改善箇所説明図

改善の内容

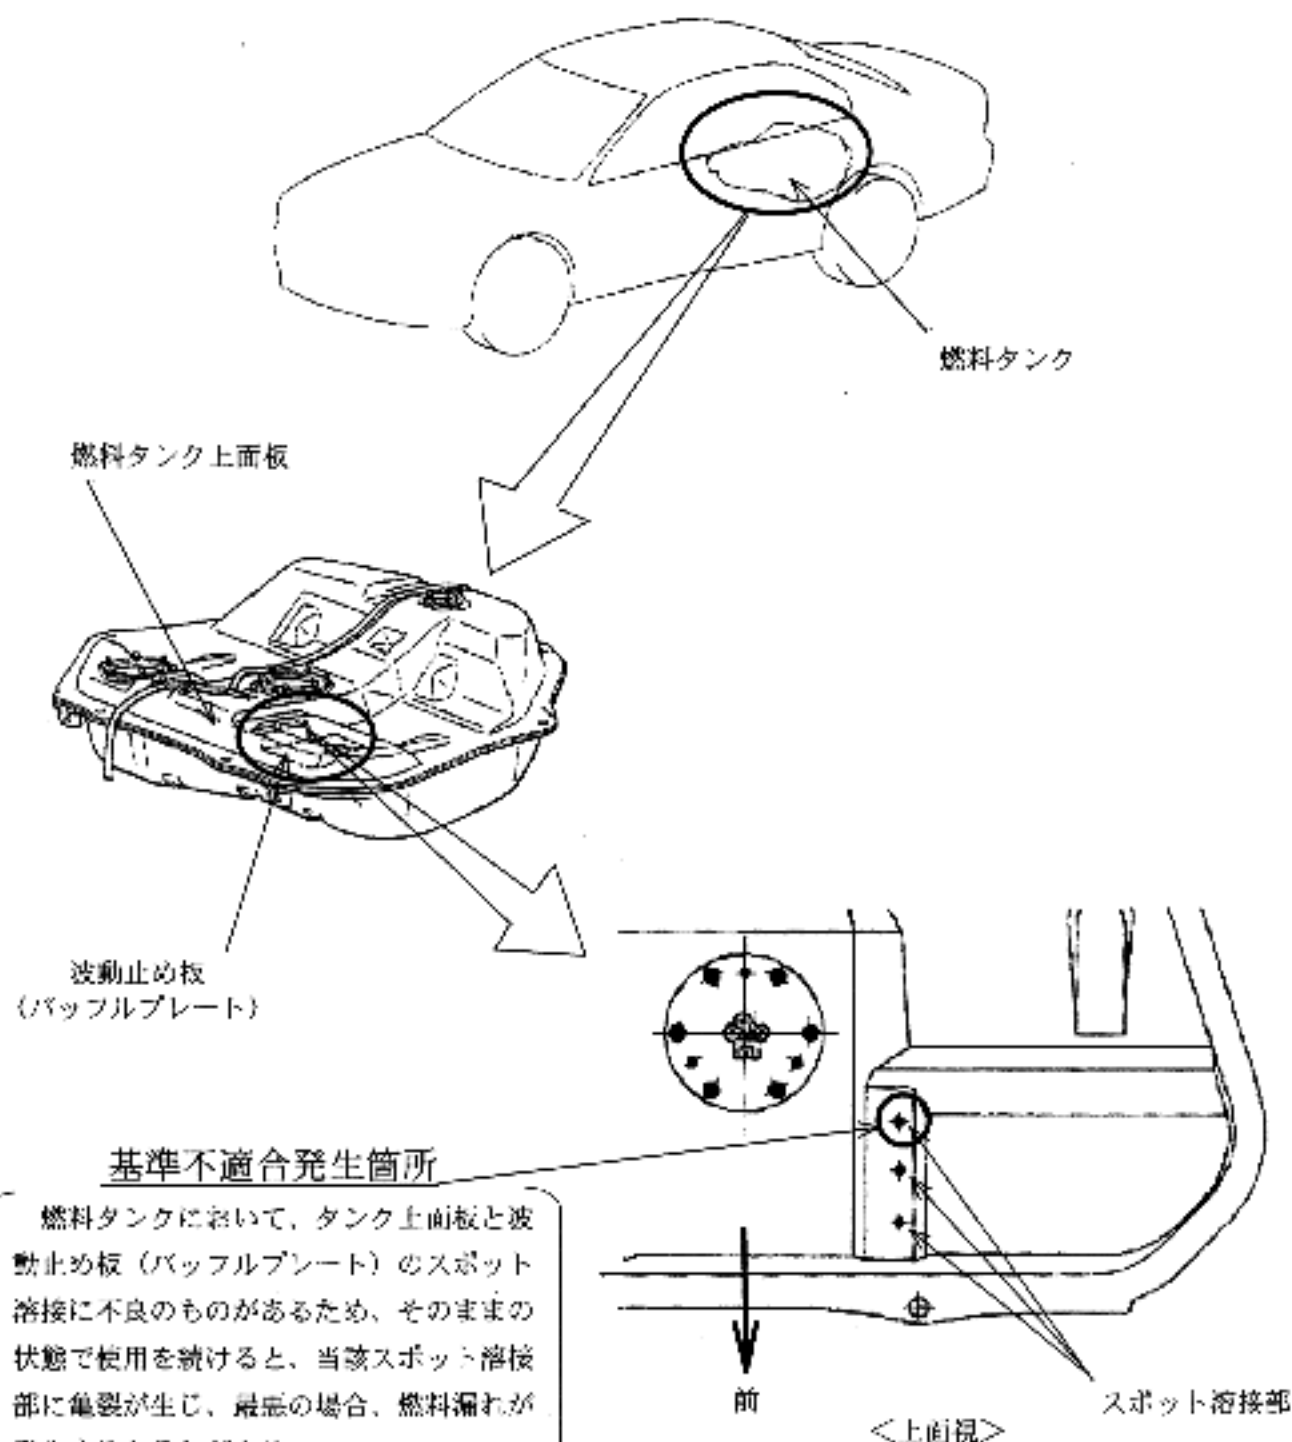
全車両、燃料タンクの当該部位を点検し、燃料漏れおよび亀裂の認められるものは良品と交換する。なお、点検で異常のないものについては、当該部位にシール剤を塗布する。

識別：左前ドアのドアチェック取付ボルト頭部に黄色ペイントを塗布する。
